LES SERRES DU BUAT

Objet : Mémoire en réponse à l'avis du SAGE de la Sélune

Référence : Courrier référencé « *Avis du bureau de la CLE du SAGE Sélune sur le projet de serres maraîchères « Les Serres du Buat »* à Isigny-le-Buat, en date du 12 mai 2026.

Figure 11 : Evolution des précipitations totales annuelles en Normandie entre 1970 et 2023, calculées à partir des 494 données points de grille régionaux. Données Safran Isba, Météo-France (réalisation O. Cantat).

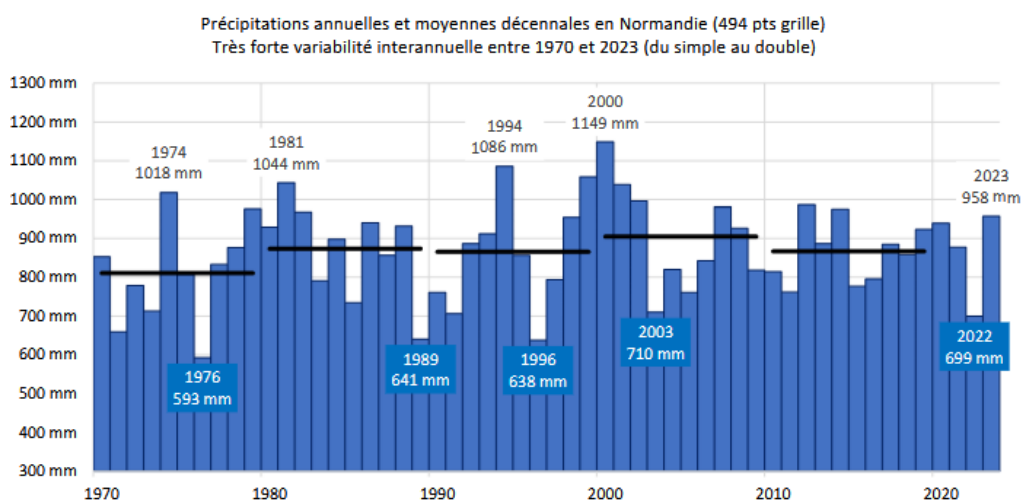
Question n° 1 du SAGE : Quelles sont les dispositions d'urgence prévues en cas de remplissage insuffisant des bassins ?

L'un des questionnements principaux de la CLE est celui du fonctionnement d'un tel projet au vu des prévisions climatiques futures.

Il est indiqué que l'évolution des précipitations au cours des années futures ne suit pas de tendance discernable du fait de la grande variabilité interannuelle de ce paramètre.

« Dans l'ensemble, les stations météorologiques normandes ne montrent aucune tendance statistiquement significative pour les cumuls annuels et mensuels de précipitations (Cantat et Gires, 2003 ; Mesquita, 2009 ; Laignel et al., 2010 ; Laignel, 2012 ; Cantat in DREAL 2015 ; Ricquier et al., 2018). » Extrait de la page 25.
